苫小牧港港湾計画書（案）

－ 軽易な変更 －

平成29年12月

苫小牧港管理組合

苫小牧港港湾計画位置図

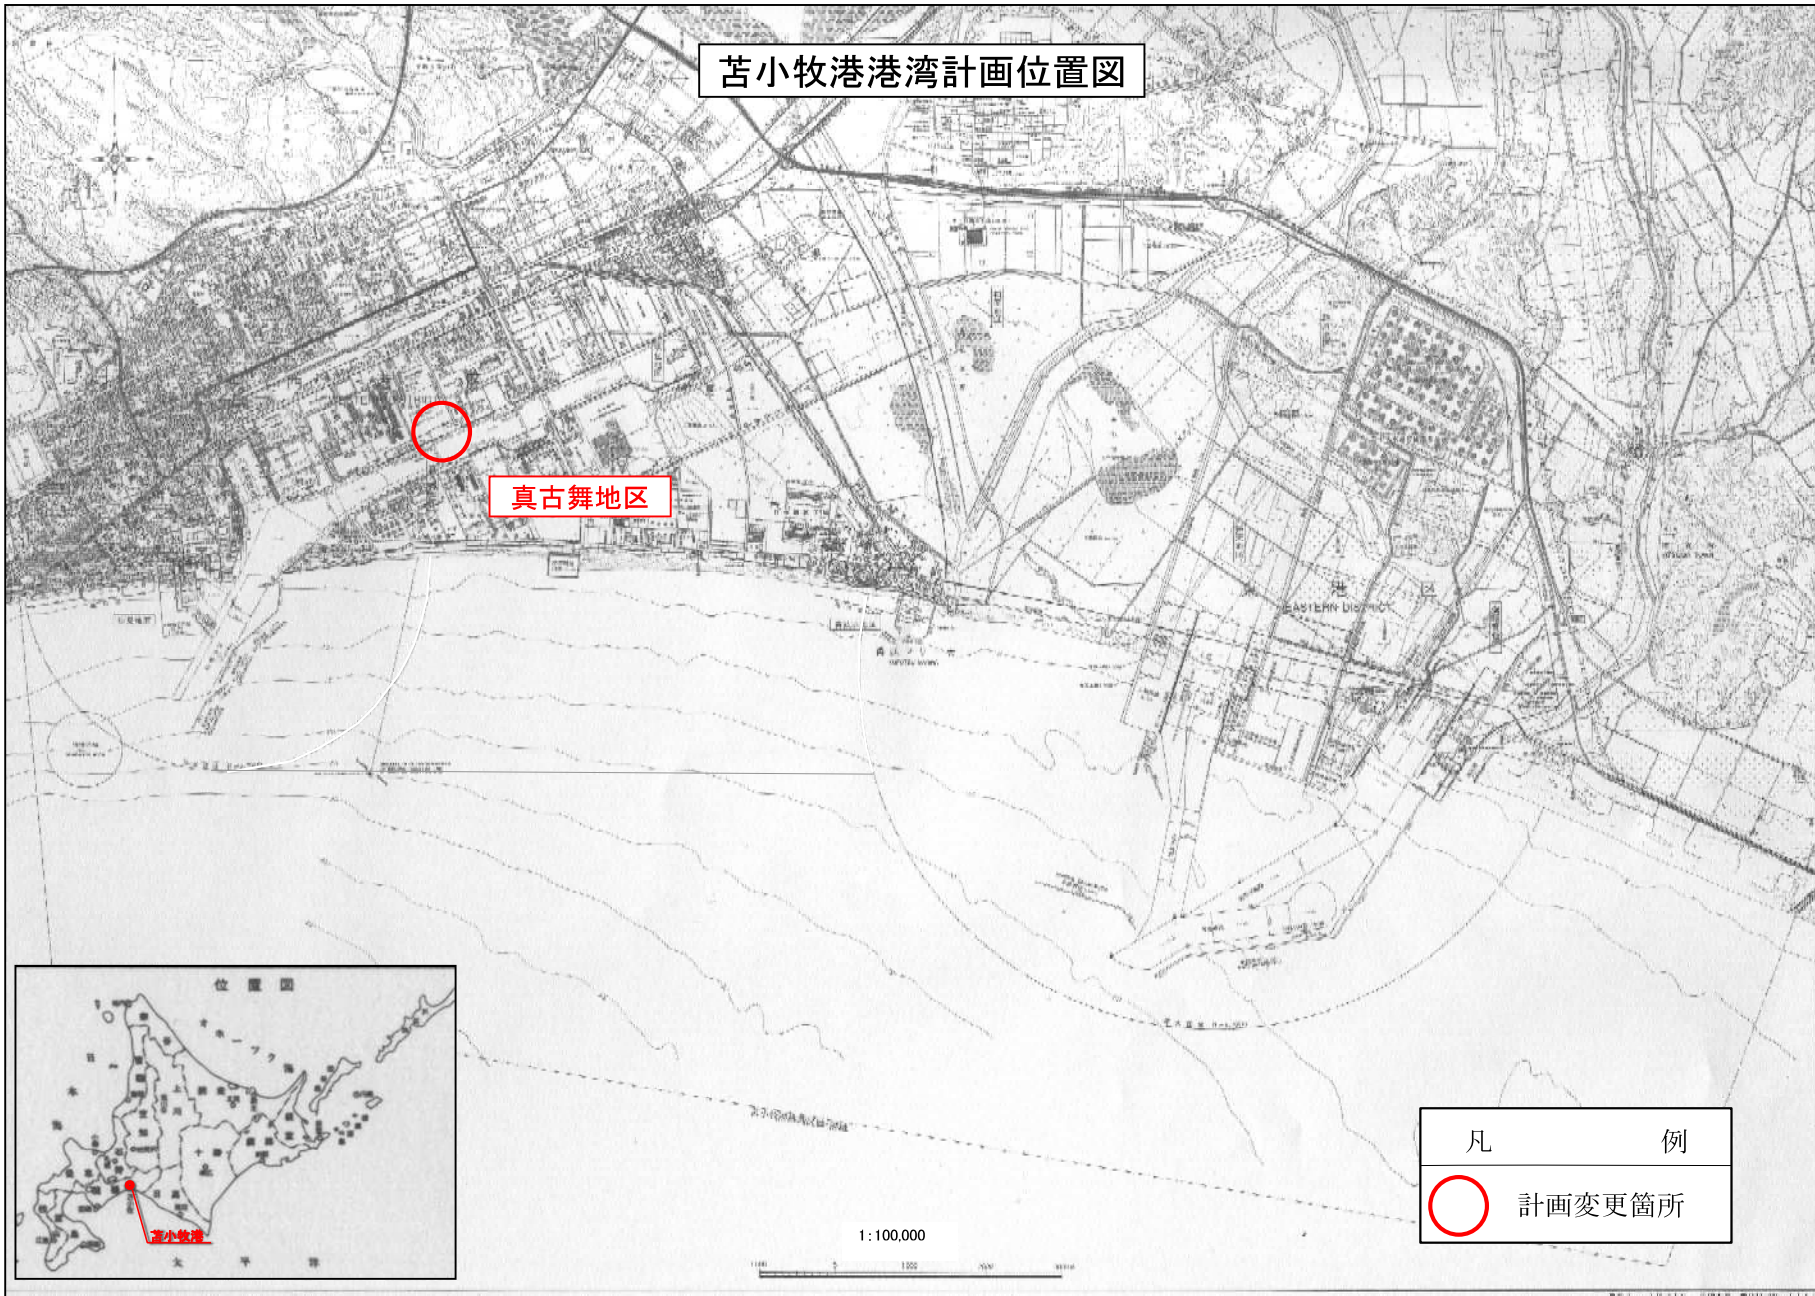
立地企業の要請に対応するため、西港区真古舞地区において専用埠頭計画及び水域施設計画を変更する。

苫小牧港港湾計画図

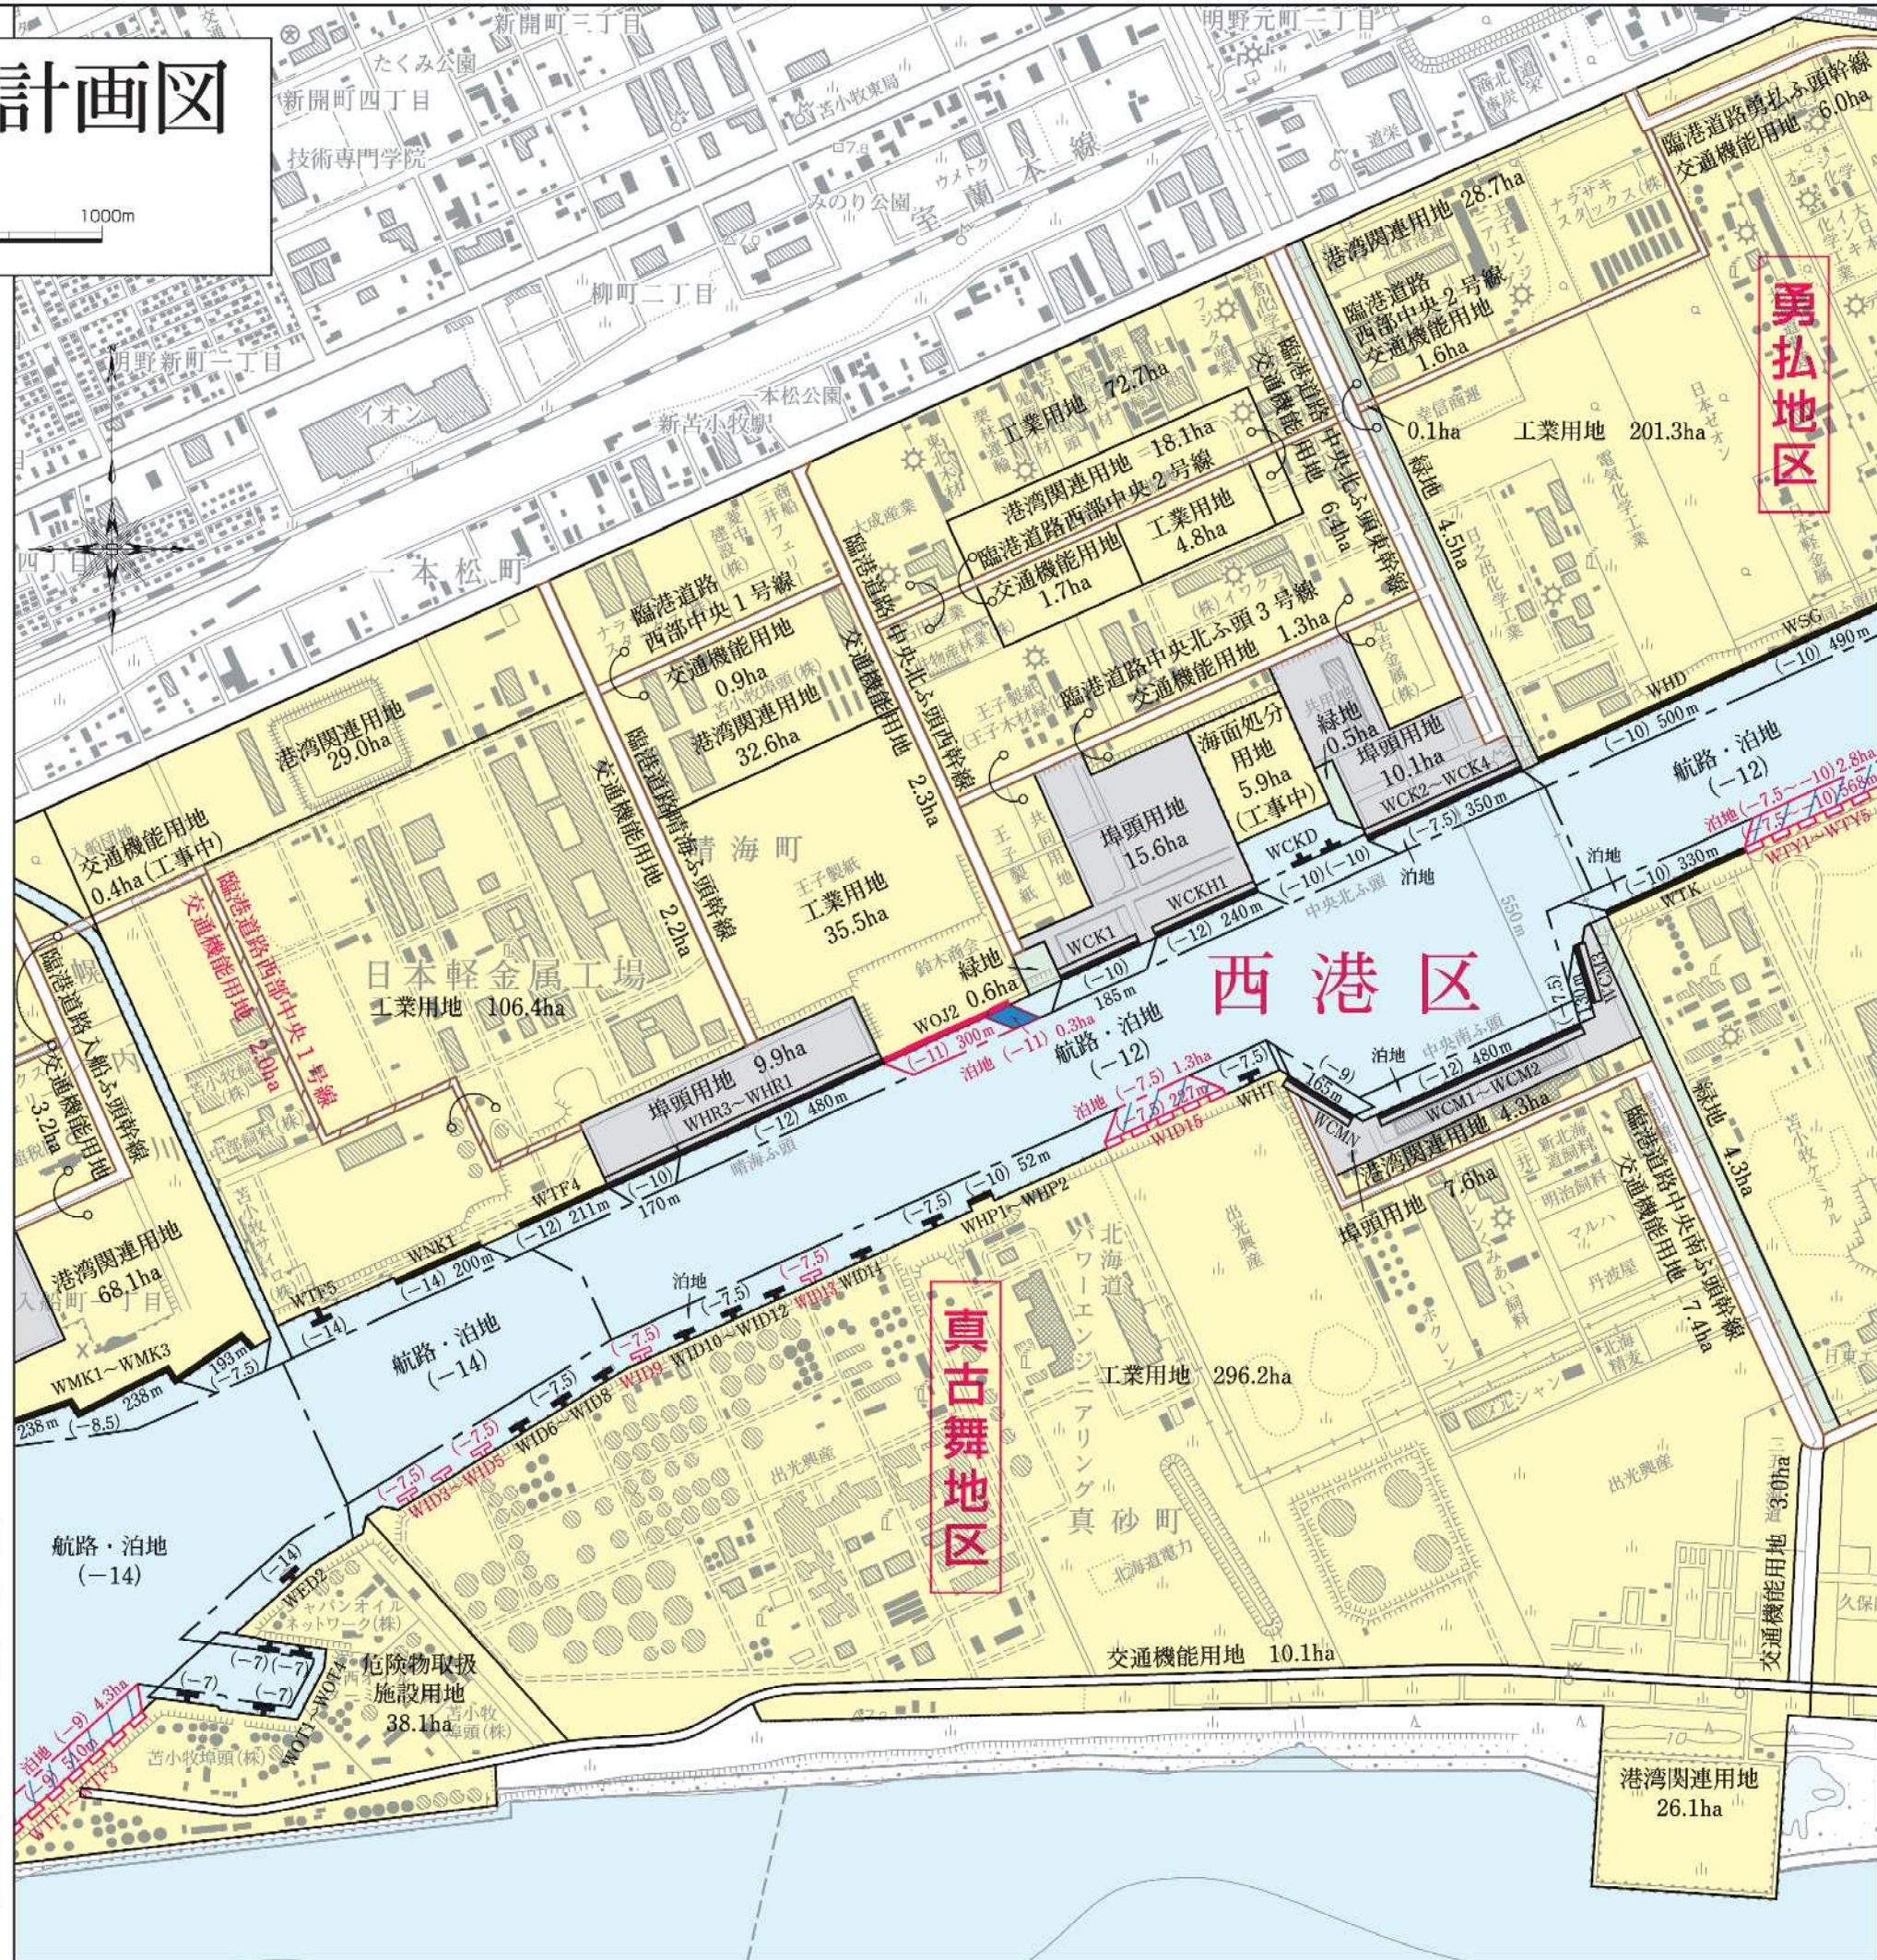
利用船舶の大型化に対応するため、専用埠頭計画を次のとおり変更する。

専用埠頭計画に対応して、泊地計画を次のとおり変更する。

水深 11 m 岸壁 1 バース 延長 300 m [既設の変更計画]

〔 既設
水深 11 m 岸壁 1 バース 延長 220 m 〕

水深 11 m 面積 1 ha [既設の変更計画]

〔 既設
水深 11 m 〕
